Respostas ao pedido de esclarecimento

EDITAL ATO CONVOCATÓRIO 020/2020

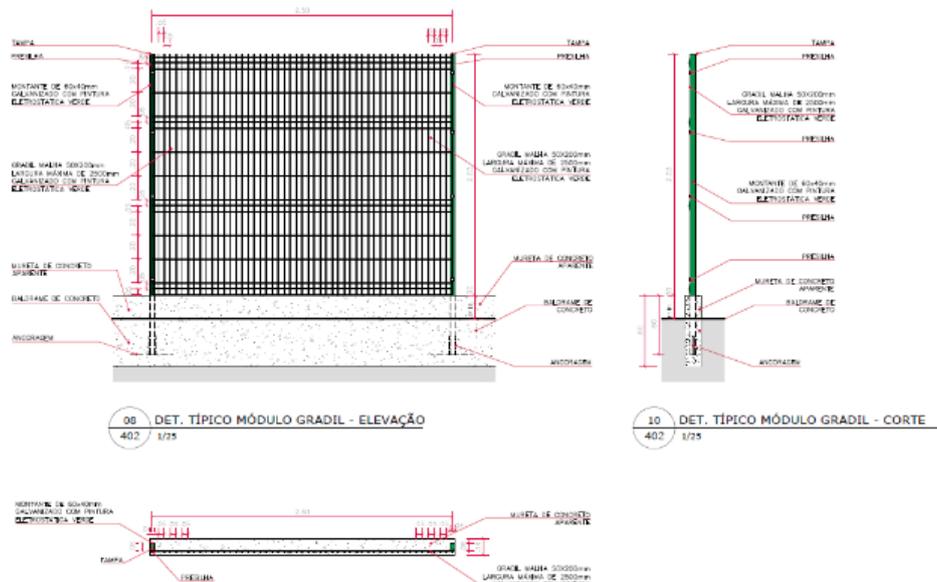
Ao avaliarmos custos numa análise financeira dentro da cronograma anexo III.3, concluímos um forte descompasso.

O anexo III.3, também traz versão em Excel para preenchimento, o qual solicitamos esclarecer:

Solicitamos possibilidade de alterar o percentual se 0,1742% previsto no item 1.1 para 10%;

Solicitamos a Inserção de um novo evento - “Pacote de Planejamento” com outros 5%.

RESPOSTA: É vedado pelos órgãos de fiscalização qualquer pratica de jogo de planilha, onde o modelo disponibilizado para preenchimento do cronograma físico financeiro deverá ser preenchido sem qualquer alteração, onde tais percentuais deverão estar em consonância com o cronograma disponibilizado pela Fundação Butantan em função da pratica de mercado realizada, ou seja, não serão aceitos exageros.
